改善箇所説明図

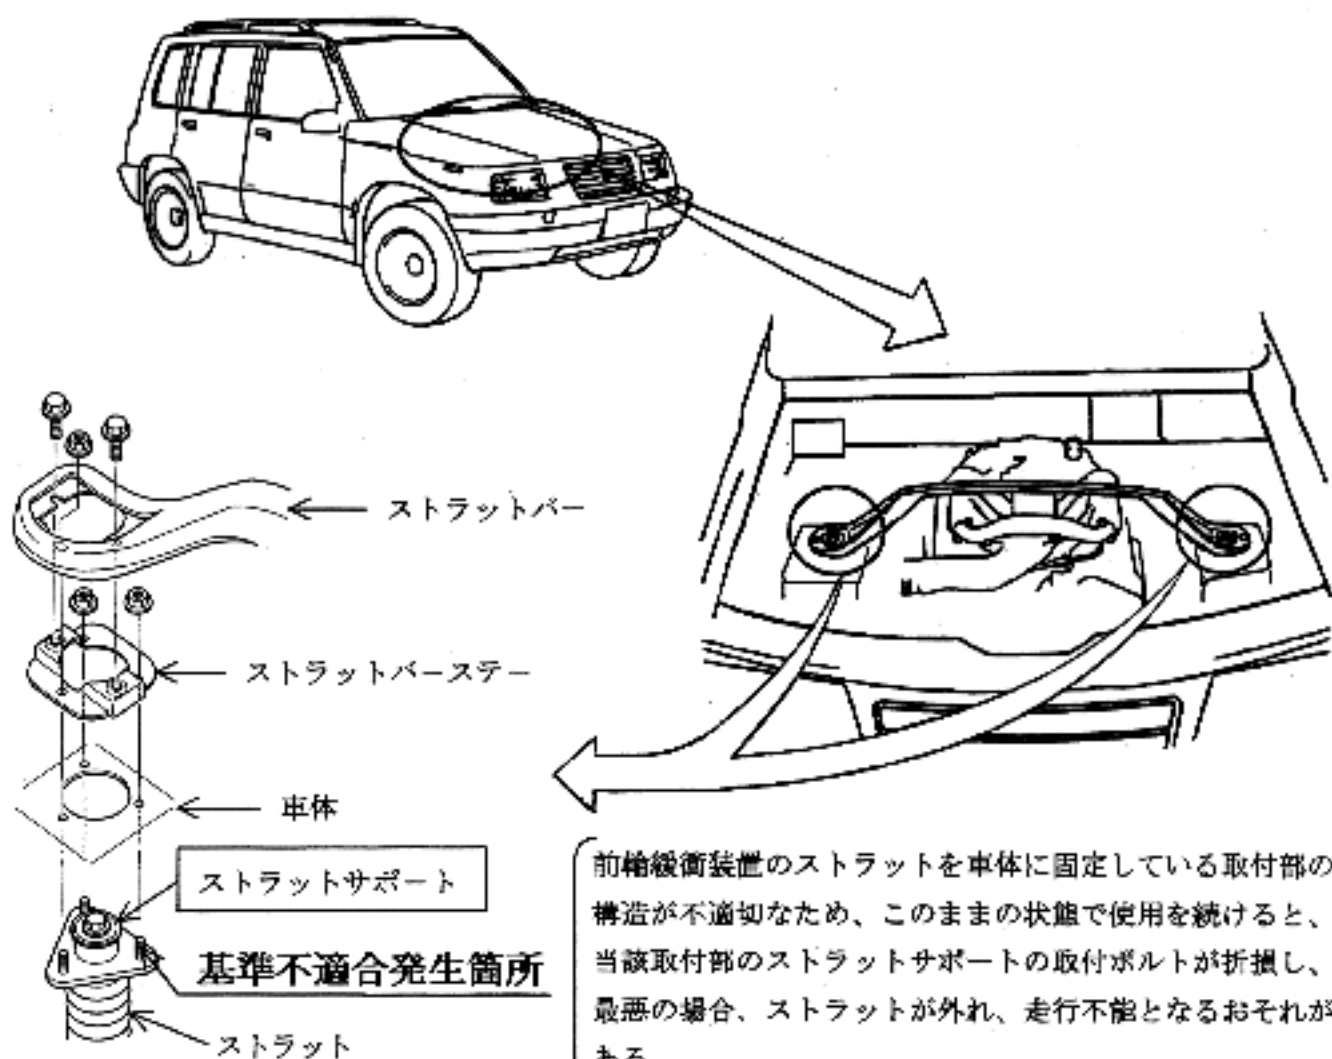
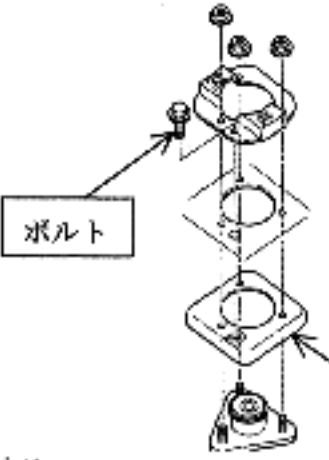
改善前	改善後
	 ボルト 補強材 (板厚 1.6mm) 改善の内容 全車両、当該ストラット取付部に補強材を装着すると共にストラットサポートを新品と交換する。

識別：エンジンルーム右側の車体フレーム上面（ストラット取付部前方）に黄色ペイントを塗布する。
